# フランジ・ボルト締付管理

(2024年10月31日追補)

この追補は、2023年11月15日に改訂された“フランジ・ボルト締付管理”2023年版の追補である。したがって、今後、**JPI-8R-15-2023**とは、この追補も含むものとする。

図 1 平形金属被覆ガスケットの装着方法

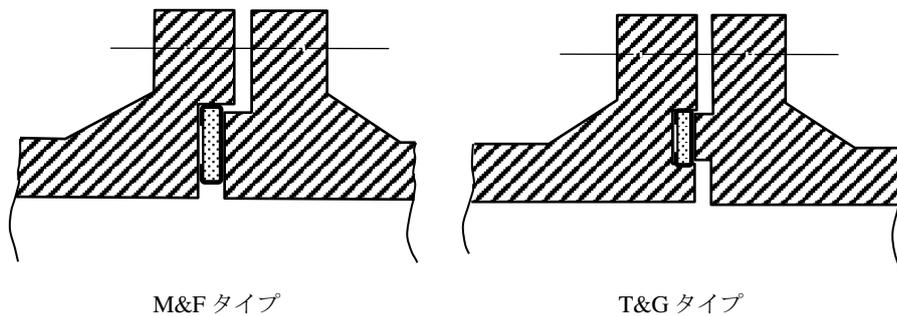
- a) ガスケットは、ガスケット当り面の正規の位置に挿入する。
- b) ガスケットが、フランジの当り面に正確に合っていることを確認する。(事例 73, 78)
- c) ガスケット挿入後は、ガスケットがずれない程度にボルトを軽く締めておく。
- d) 平形金属被覆ガスケットの M&F タイプ及び T&G タイプのフランジへの装着方法は、**図 1** を標準とする。すなわち、折り返しのない側の面を凸側フランジ面に向けて装着する。

(事例 78) 2023 年 6 月、千葉県製の製油所でガスタービンの整備において、燃焼器と配管の接続フランジの締結時、ガスケットを本来の位置からずれて組み込んだため、スタートアップ時、昇圧過程で灯油が漏洩、タービン表面の高温部で着火し火災が発生した。当該フランジは配管の規格フランジではなく、ガスタービン用の特殊仕様（小径のタング&グループ型）であった（石連事故事例報告書 保安 No.1140）
